DETERMINAZIONE DIRIGENZIALE N. 2022-118.0.0.-104

Progetto definitivo della nuova calata ad uso cantieristico navale all'interno del Porto Petroli e della contestuale sistemazione idraulica del Rio Molinassi.

Ricollocazione delle Cooperative Pescatori Multedo presso Genova Prà.

PARERE DEL COMUNE DI GENOVA.

Planimetria suddivisione fasce d'intervento
SETTORE CONSORZIO PEGLI MARE

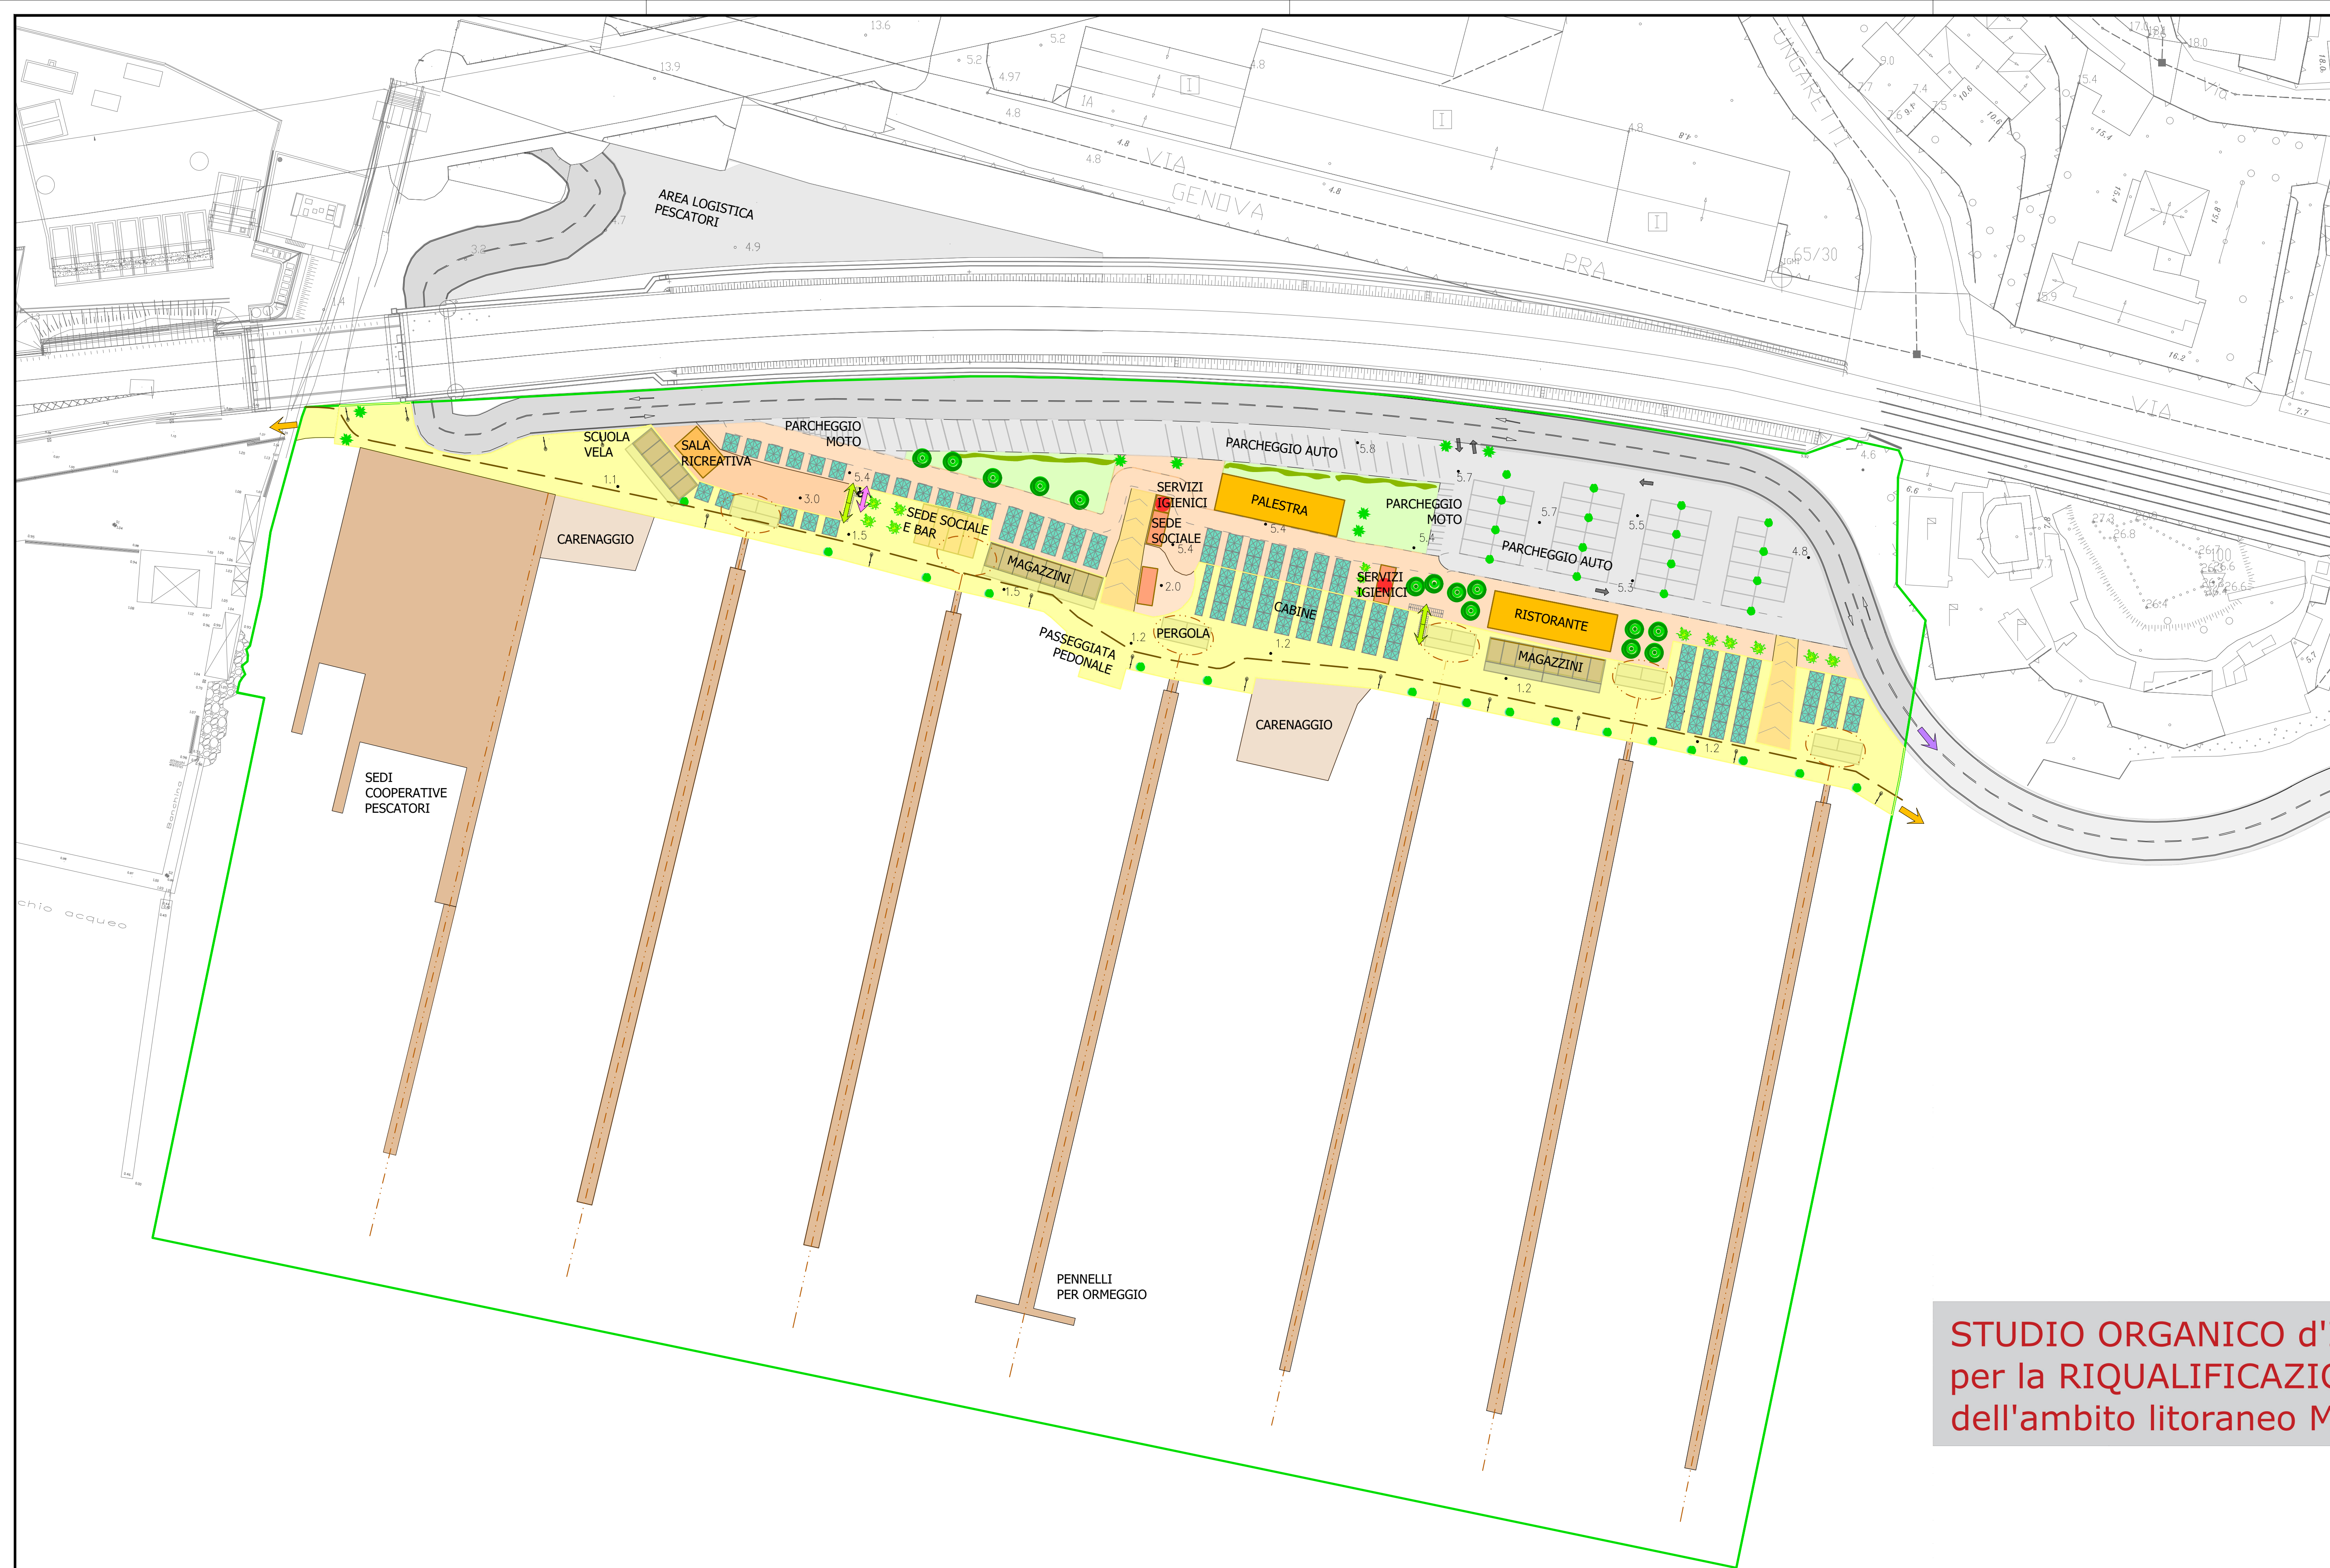
- l'elaborato grafico riguardante la planimetria di suddivisione in fasce d'intervento, indichi anche l'area della rimessa pescatori in quanto parte integrante e funzionale al SOI Settore Consorzio Pegli Mare.

- esemplificativa in analogia agli altri interventi;
- per il medesimo elaborato grafico, si verifichi l'esatta collocazione dei numeri riportati in planimetria rispetto al corrispettivo fotografico; si suggerisce, inoltre, di stralciare la legenda in quanto contenente indicazioni di dettaglio che superano la scala di competenza del SOI, nonché le diverse colorazioni che distinguono le Cooperative Pescatori in quanto suscettibili di eventuali modifiche che non attengono alle valutazioni del SOI stesso;
- l'elaborato grafico riguardante la planimetria di suddivisione in fasce d'intervento, indichi anche l'area della rimessa pescatori in quanto parte integrante e funzionale al SOI Settore Consorzio Pegli Mare.
